ASSOCIAZIONE COMITATO PER LA RIDUZIONE DELL'IMPATTO AMBIENTALE DELL'AEROPORTO DI TREVISO

OGGETTO: OSSERVAZIONI riferite a documentazione integrativa presentata da AerTre / ENAC Gestore in riferimento a «Strumento di pianificazione e ottimizzazione al 2030 dell'aeroporto "A. Canova" di Treviso – Valutazione di Impatto Ambientale – ID_VIP: 3607».

ROTTE PROPOSTE A MINOR INQUINAMENTO ATMOSFERICO
 - A MINOR CONSUMO CARBURANTE
 - A MINOR TEMPO DI VOLO

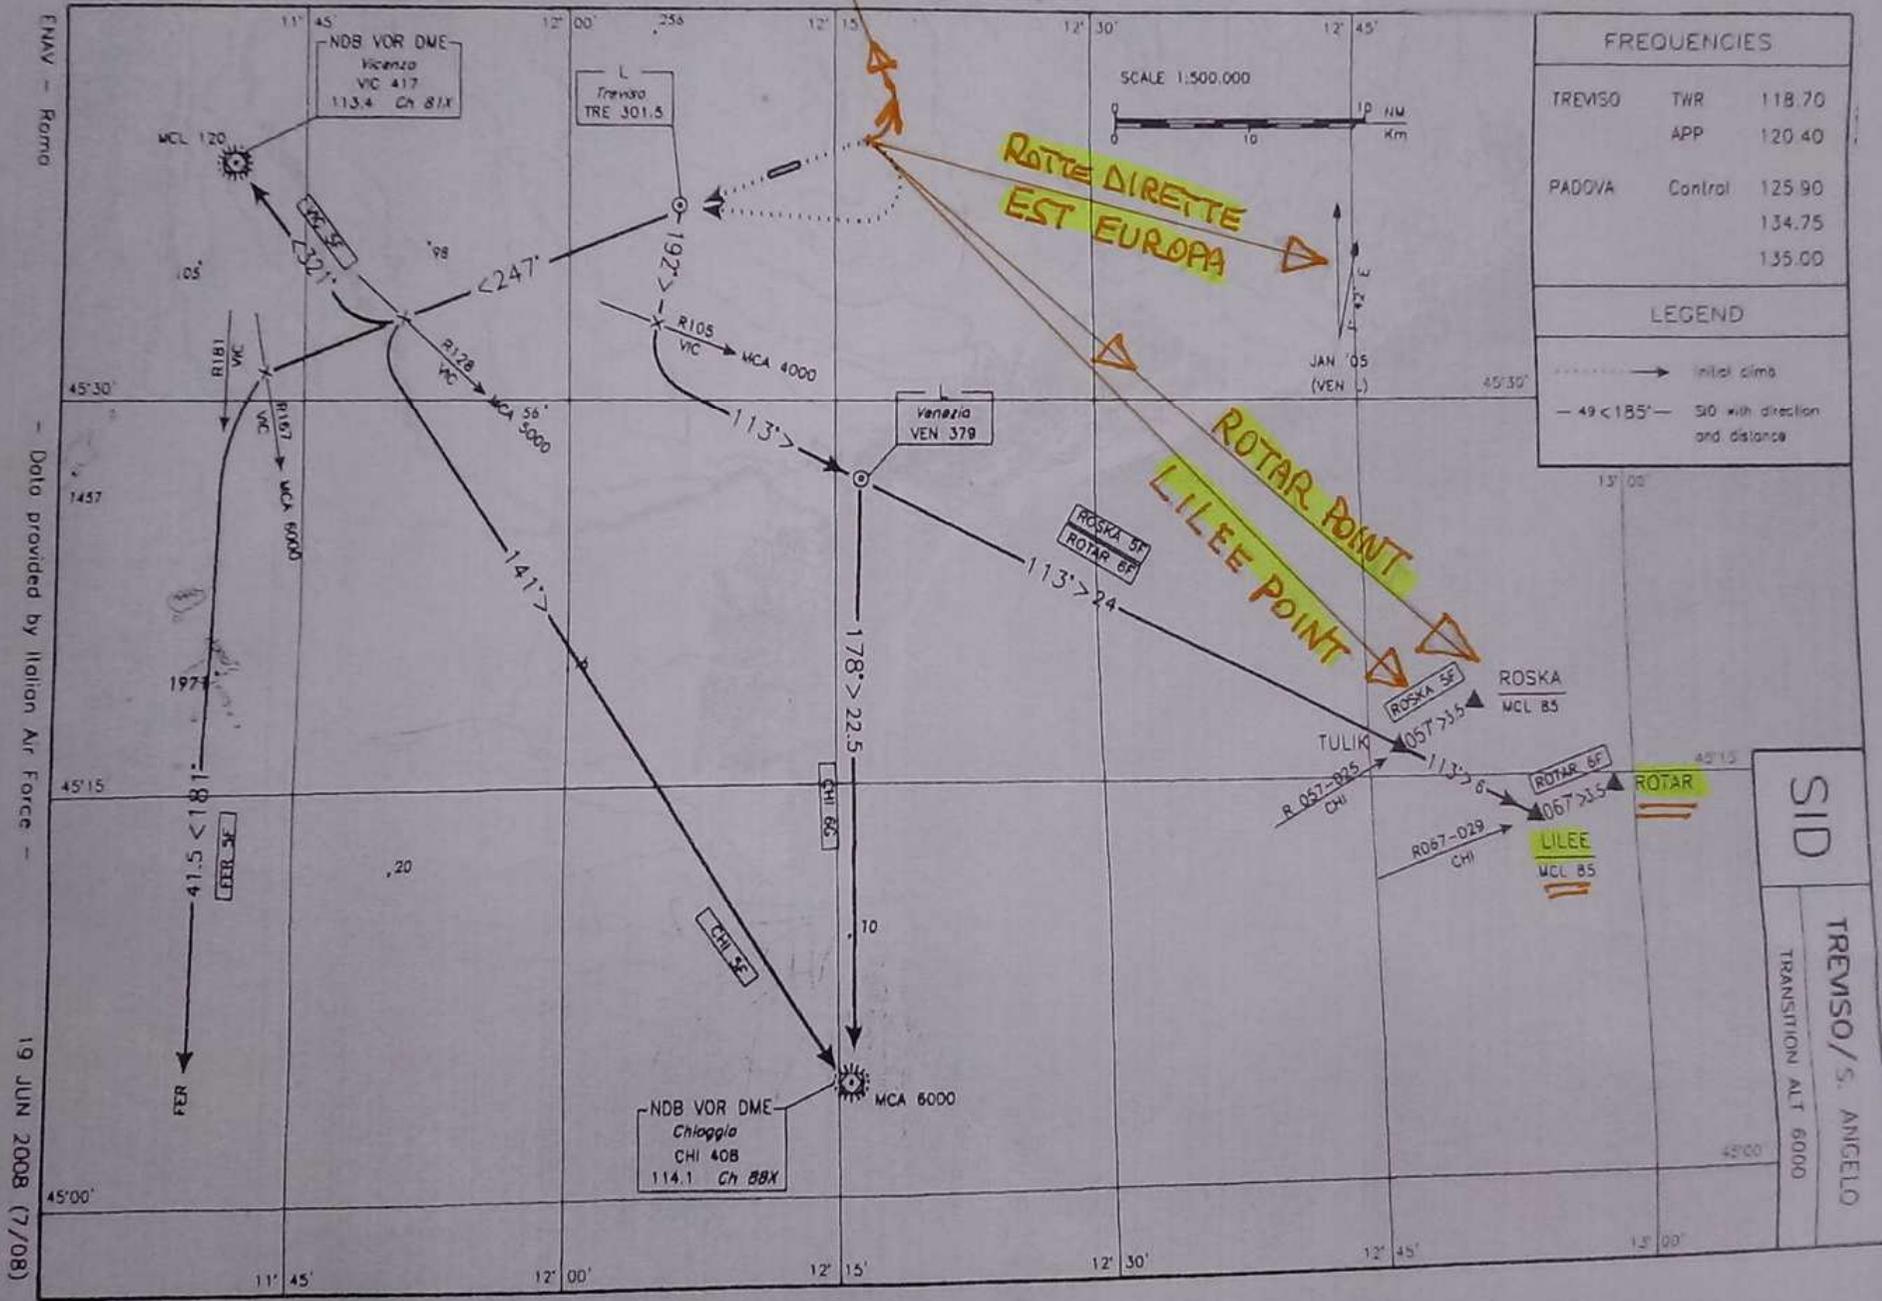
4- Indispensabile adozione di Rotte Dirette, meno Inquinanti nei decolli per pista 07-Necessaria Modifica dei routings attuali rispetto alle Uscite via Roska 5F e Rotar 6F(Vedere Allegato n. 14).

PER CORSO RISPARMIATO DAI 30 AI 35 Km

COLORE ARANCIO

Punto di misura 1 - via della Moncia, Comune di Treviso

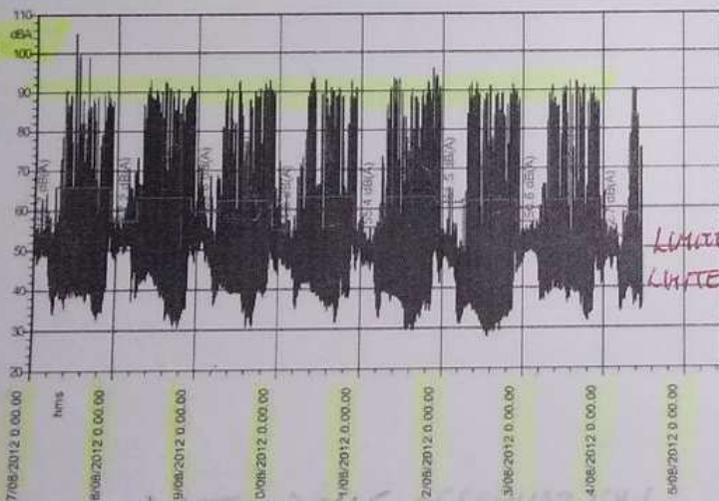
LIMITI SUPERATI DEL DOPIO DEL VALORE CONSENTITO
NB

*LIMITE GIORNO 50dB
&
LIMITE NOTTE 40dB*

Indice L_{VA} del rumore aeroportuale	Limite L_{VA}
62 dB(A)	65 dB(A)

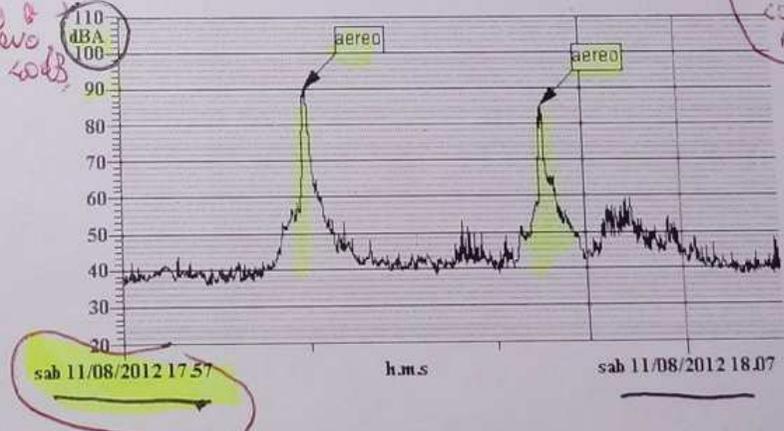
LVA
NON SI CAPISCE PERCHE' VIENE RIPORTATO LIMITE LVA 65 dBA QUANDO L'INDICE LVA NON PUO' SUPERARE 60 dBA COME DICE DTI 31.10.97 ART. 6 comma 3

ALLEGATO N° 16

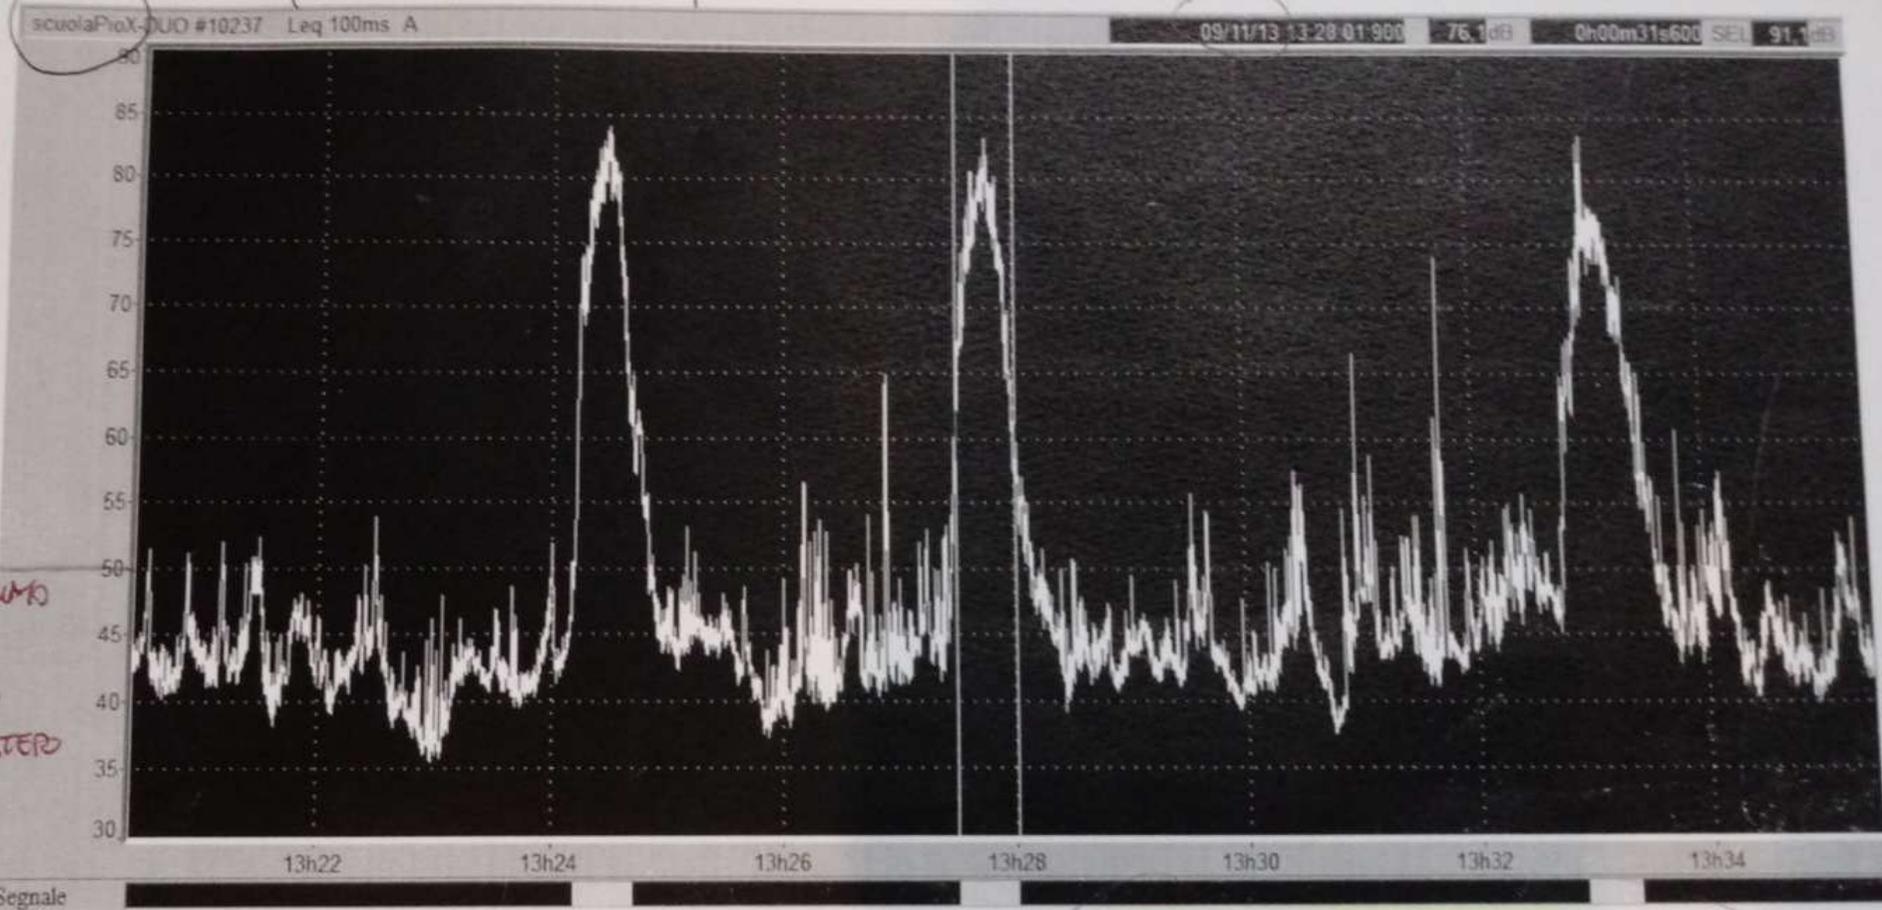
A pagina 47 (zona ex scuola Pio X°- Quinto di Treviso, in pieno centro abitato, classe II -**Allegato 16**- del 09.11.2013) gli eventi sonori arrivano a registrare fino a 84 decibel, ogni 5 minuti, a fronte di un limite sonoro di emissione diurno di 50 dB(A) e notturno di 40 dB(A) (tab. B DPCM 14/11/1997). Oppure, anche prendendo in considerazione solamente i valori di immissione, ciò non toglie, come anche riportato nel prosieguo, che i valori registrati superano comunque i limiti stabiliti dalla tabella "C" (DPCM 14/11/1997).

QUESTA È LA FIG. 47 DELLA RELAZIONE ARPAN-TREVIS -
PILORI DEL RUMORE NEL VICINARE DELL'AEROPORTO
IV COMMISSIONE CONSILIARE

AREA VALORI
FUORILEGGE

confronto 2011-2012, 12 punti di misura a Treviso e Quinto

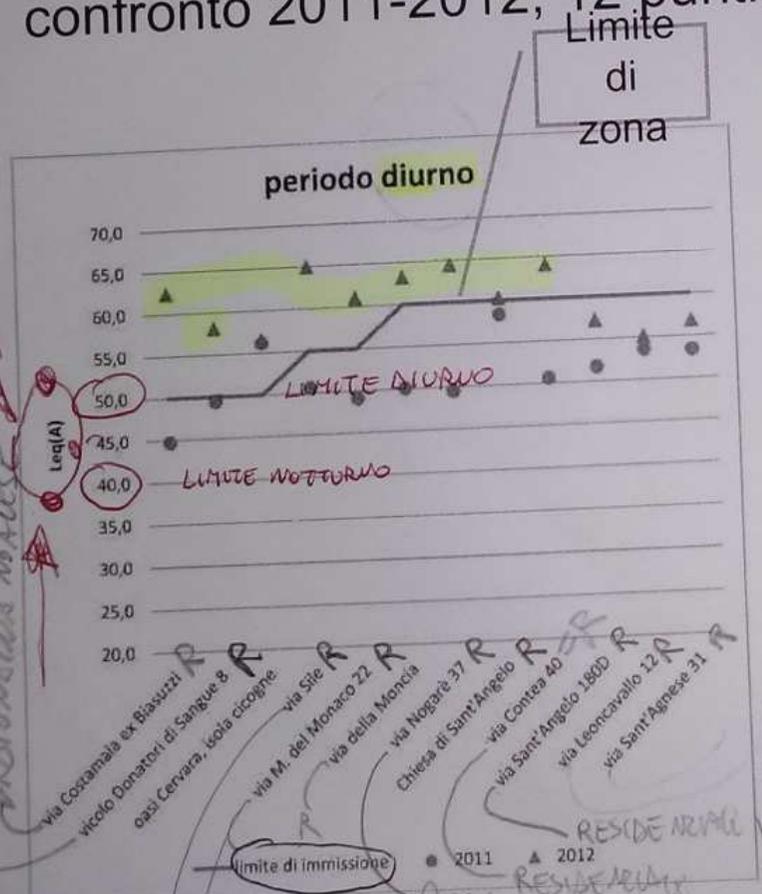
INSELE ZONE RIFERITE SONO TUTTE ZONE URBANE, ECETTO PASTI CERAMICA

Il limite di zona spesso viene superato a causa del rumore dell'aeroporto

Figura 1: Panoramica delle centraline di monitoraggio - anno 2015

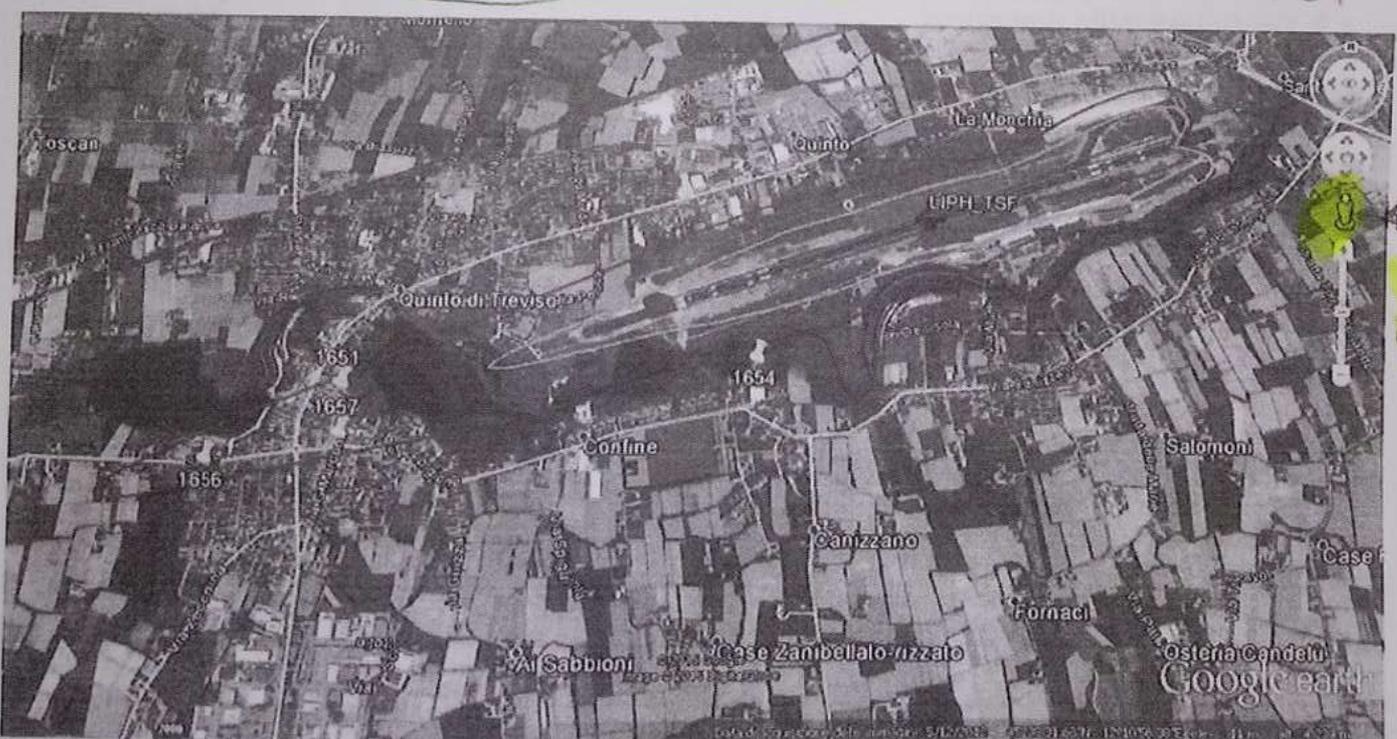
LOCALIZZAZIONE È FALSA

TAKE OFF CIRCUIT

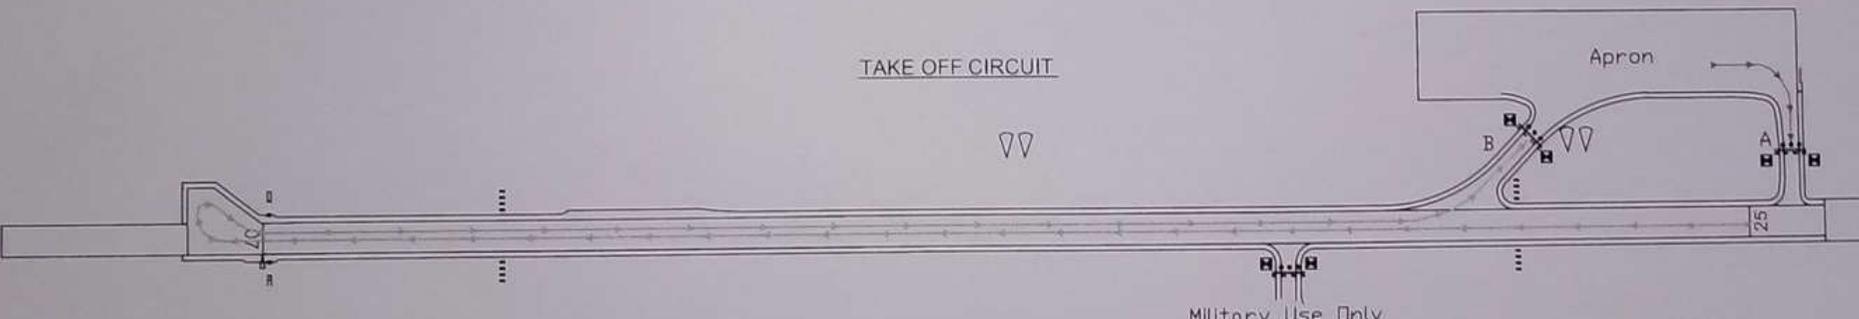
NON RISULTA L'ESISTENZA DI UNA PIAZZOLA "DEICING" PER TRATTAMENTO ANTIGHIACCIO SPRAY

STANDS	POINTS ON PARKING AREA	
	E	N
101		
102		
103		
104		
105		
106		
107		
108		
109		
110		
211		
212		
213		
214		
215		
216		
217		
218

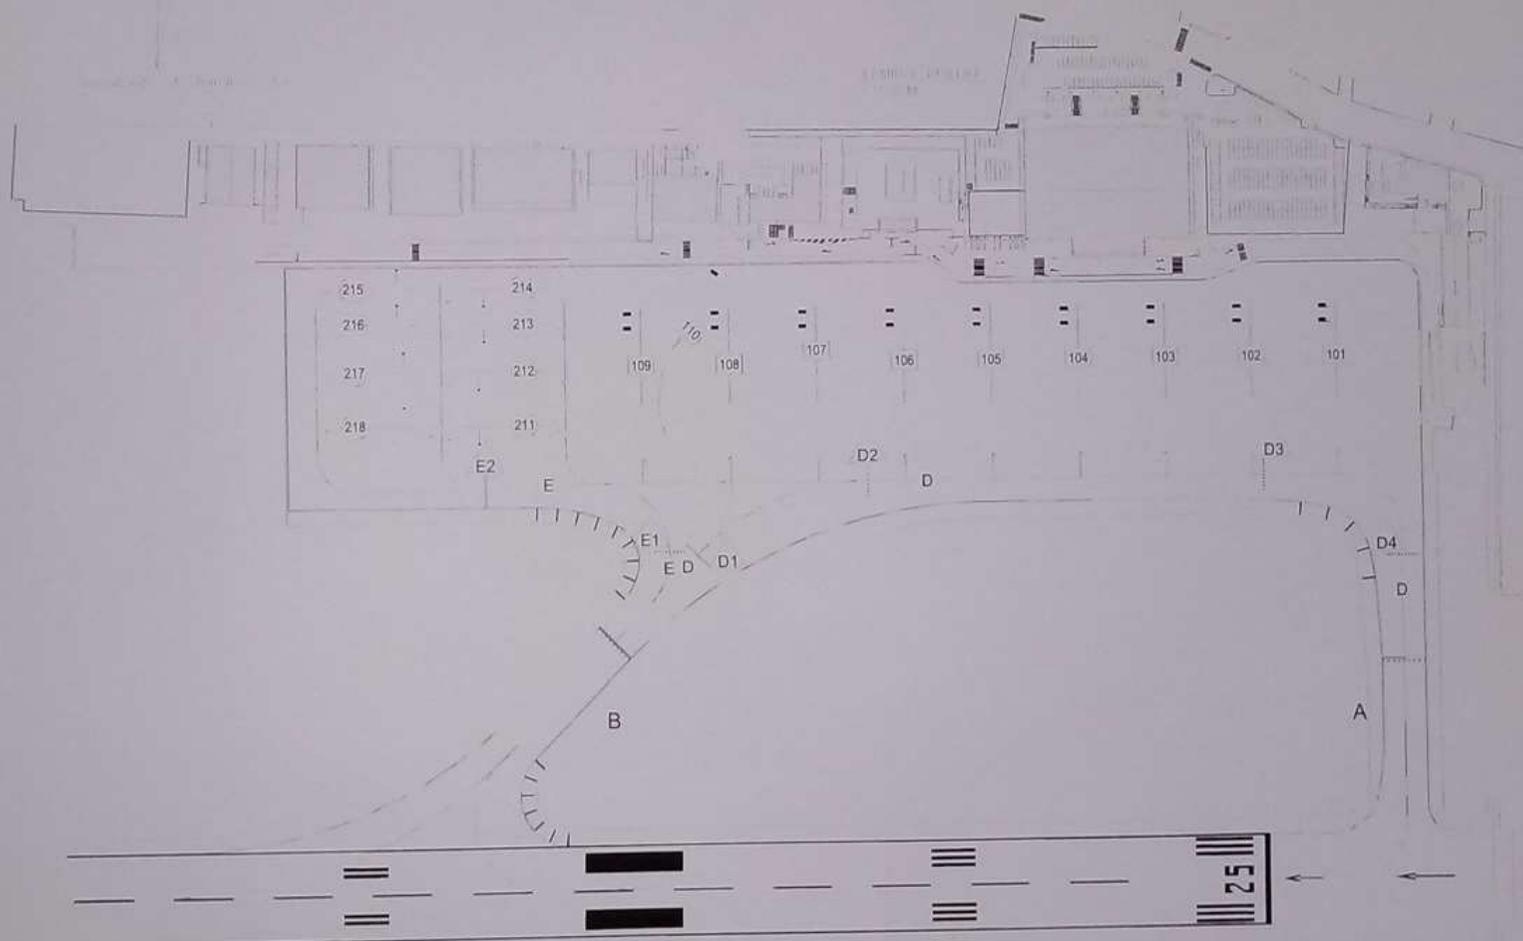
NON RISULTA L'ESISTENZA DI UNA PIAZZOLA "DEICING" PER IL TRATTAMENTO ANTIGHIACCIO SPRAY

PISTA 07 direzione Treviso:

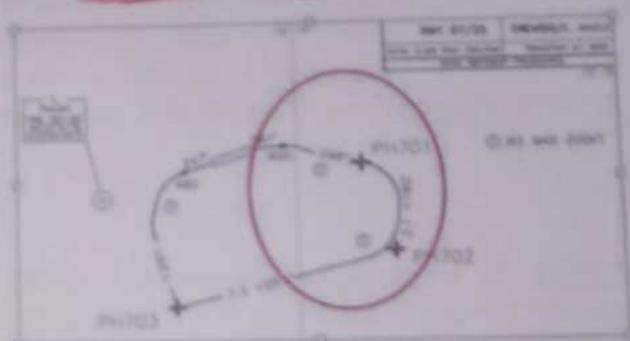
A fianco, in rosso, si vede la traccia della nuova rotta (decollo pista 07, direzione Treviso). Per evitare il centro città si è deciso di disallineare il decollo di 11° e mantenere quanto più possibile i vettori aerei, parallelamente alla tangenziale. La prima virata sul Waypoint 450, riportato sullo schema sopra col numero 450, è stata progettata a QUOTA. Ciò significa che sulla base del DOC ICAO 8168, su tale punto l'aeromobile virerà a destra quando a 450 ft (137 mt) mantenendo un bank costante di 25°. La nuova rotta eviterà completamente il centro storico di Treviso. Per ridurre maggiormente l'impatto acustico il decollo sarà effettuato in accordo alla procedura anti-rumore che imporrà agli aeromobili il mantenimento di una velocità non superiore a 200 Kts per tutta la durata del decollo. Una volta raggiunti i 450 ft il velivolo accosterà a destra per seguire track 098° dirigendosi verso il Waypoint PH701. (CASIER BUGGI)

NOTA 1: LA TRAIETTORIA A FORMA DI GOCCIA NON VIENE RISPETTATA
